## Originalstellungnahmen | Altona-Nord29 | Bauleitplanung Online

**Nr.: 1023**

eingereicht am:	Verfahren:	k.A.
08.08.2025	Verfahrensschritt:	Beteiligung TöB
	Institution:	Behörde für Kultur und Medien Denkmalschutzamt
	Abteilung:	KB / K3
	Eingereicht von (Vor- u. Zuname):	XXXXXXXXXX
	Im öffentlichen Bere- ich anzeigen:	Nein
	Planunterlage:	Gesamtstellungnahme

Figure 1: Kartenausschnitt

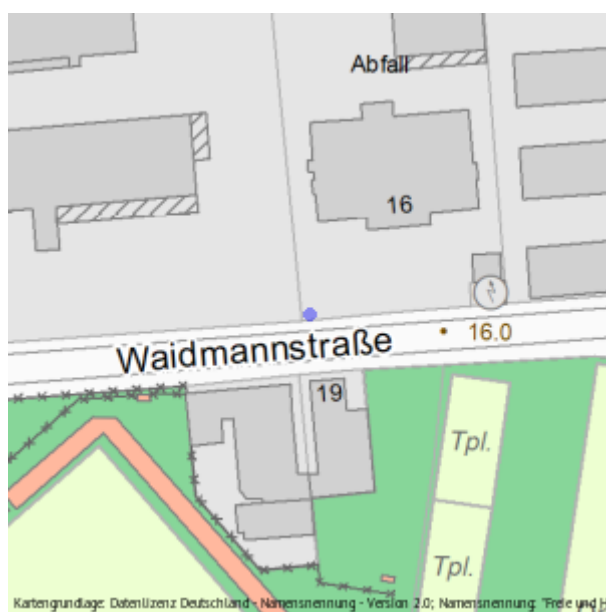
Sehr geehrte Damen und Herren,  
mit der Bitte um Konkretisierung, ob in der Planzeichnung das neu gebildete oder bestehende Flurstück mit 2321 bezeichnet ist.

Zusätzlich zu Pkt. 4.1.4, Kultur- und sonstige Sachgüter (Begründung, S.22), Spalte Berücksichtigung: **Denkmalgerechte Ergänzung der Einfriedung zulasten den Straßenbaulastträgers.**

**Zudem dürfen die Baumaßnahmen im Geltungsbereich des Bebauungsplanes keine negativen Auswirkungen auf die angrenzende Pappelreihe haben.**
